Autorité environnementale

Avis délibéré de l'Autorité environnementale sur le dossier d'aménagement d'aires de repos le long de l'A35 à Saint-Pierre et Stotzheim (67)

n°Ae: 2011- 64

Zone d'étude

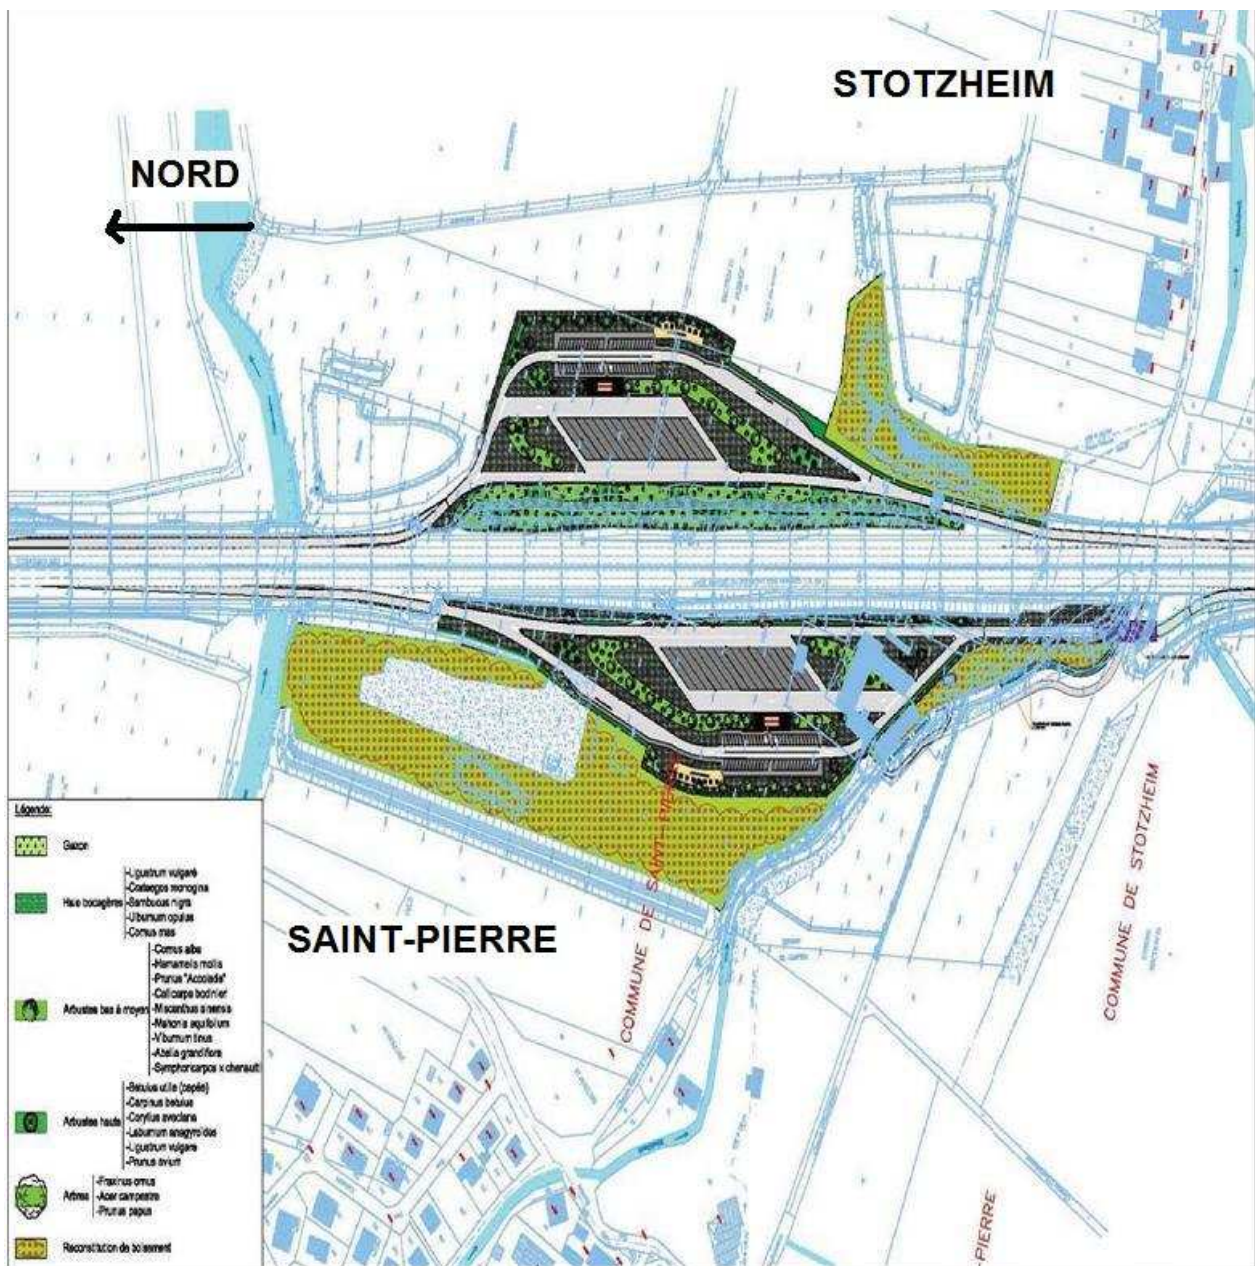
L'Ae observe que le dossier ne présente pas de justification concernant la répartition des places entre catégories de véhicules. Il s'agit pourtant d'un élément essentiel justifiant la création de ces aires de stationnement. **Elle recommande de compléter le dossier.**

Figure 34 : Protections phoniques proposées

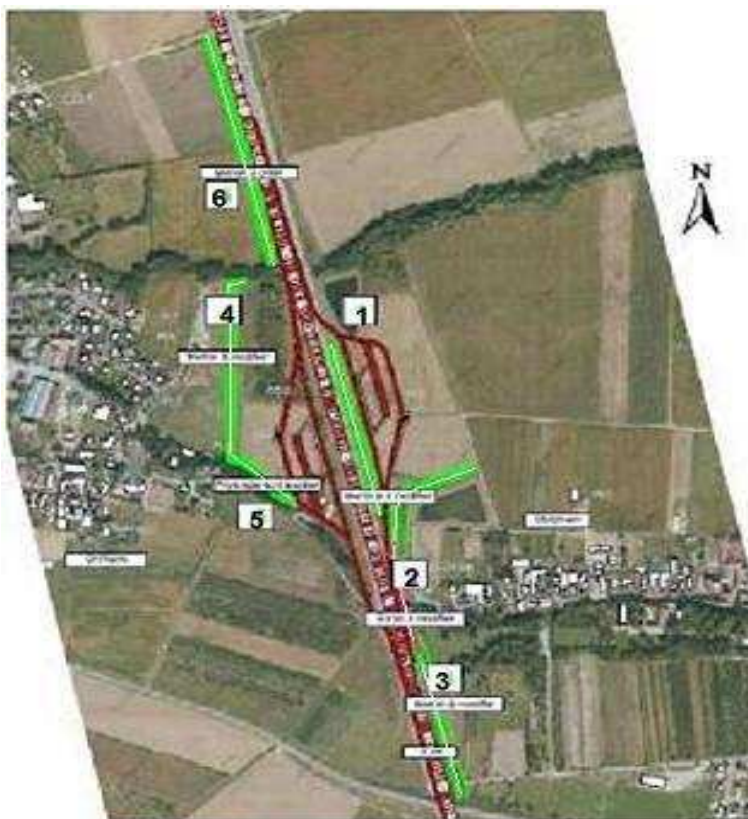
Cependant, l'information contenue dans le dossier est insuffisante. Ainsi, par exemple, la protection n° 2 qui correspond dans le tableau ci-contre (p. 143) à l'écran acoustique, concerne en fait l'écran acoustique lui-même et un merlon existant situé immédiatement au nord de cet écran (en forme de

boomerang sur la photo de droite) et qui ne porte pas de numéro.

L'Ae recommande de compléter le dossier par des plans ou schémas plus précis et des coupes en travers au droit des villages, par exemple.
